OGGETTO: PROPONENTE SOCIETA' LA MARGHERITA SS. ISTANZA DI VERIFICA DELLA PROCEDURA VIA, AI SENSI DELL'ART. 19 DEL D.LGS. N.152/2006 E S.M.I. E DELL'ART. 2 DELLA L.R. N. 13/2023 (CATEGORIA PROGETTUALE CAT B.1.C ALL. IV DLGS 152/2006) PRESENTATA IN DATA 11.09.2024 RELATIVAMENTE AL PROGETTO DENOMINATO "MODIFICA GESTIONALE DELL'ALLEVAMENTO AVICOLO" LOCALIZZATO IN CRESCENTINO (VC), FRAZ. CERRONE, STRADA SLITTA N. 5. ESITI DELL'ORGANO TECNICO DI VIA.

Oggetto: D.Lgs. 152/2006 e s.m.i. Procedura di Verifica di Assoggettabilità a VIA - Progetto: Modifica gestionale dell'allevamento avicolo localizzato in Comune di Crescentino (VC), fraz. Cerrone, strada Slitta n. 5. Proponente: Società Agricola La Margherita S.s. - TRASMISSIONE CONTRIBUTO TECNICO-SCIENTIFICO.

Progetto: Modifica gestionale dell'allevamento avicolo localizzato in Comune di Crescentino (VC), fraz. Cerrone, strada Slitta n. 5.

Proponente: Società Agricola La Margherita S.s.

Figura 3: estratto tavola 5 "Planimetria Piano di Prevenzione e Gestione delle acque meteoriche" allegata al piano stesso

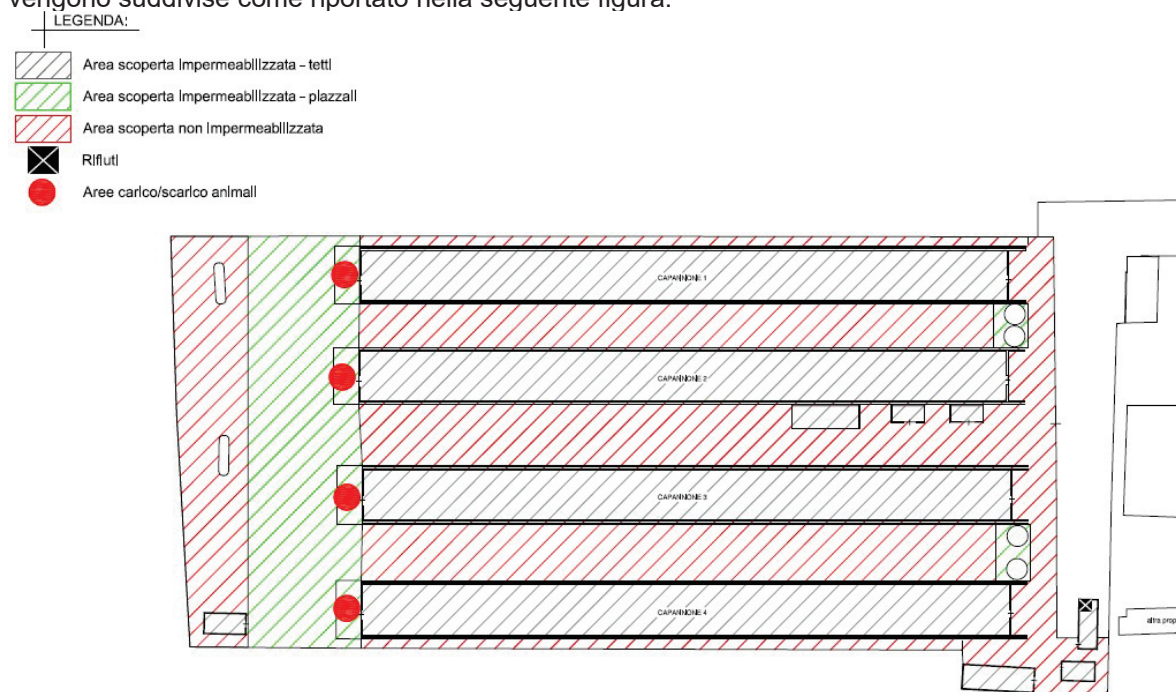
Si osserva un refuso nella legenda della planimetria delle superfici individuate con tratto nero (superfici coperte – tetti).

8. il proponente presenti una valutazione sulla raccolta e riutilizzo delle acque meteoriche, ad esempio per irrigazione delle aree verdi (PTA 2021-Norme di Piano-Titolo III, art. 38, commi 1 e 2), aggiornando la planimetria con indicazione del volume di raccolta acque meteoriche.

Figura 4 confronto tra rosa dei venti riportata nella Relazione Tecnica Previsionale di Impatto Odorigeno a pag 15 e quella elaborata da Arpa per la medesima stazione

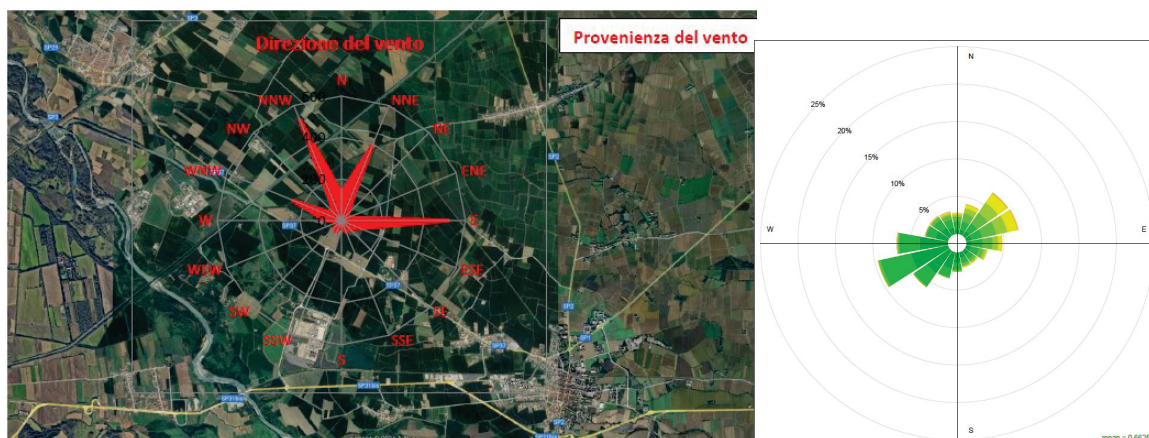
Dall'analisi della rosa dei venti risultante (pag. 15), si riscontrano alcune discrepanze con la Tabella (pag.14) e con la rosa dei venti elaborata da Arpa per la medesima stazione (figura seguente).
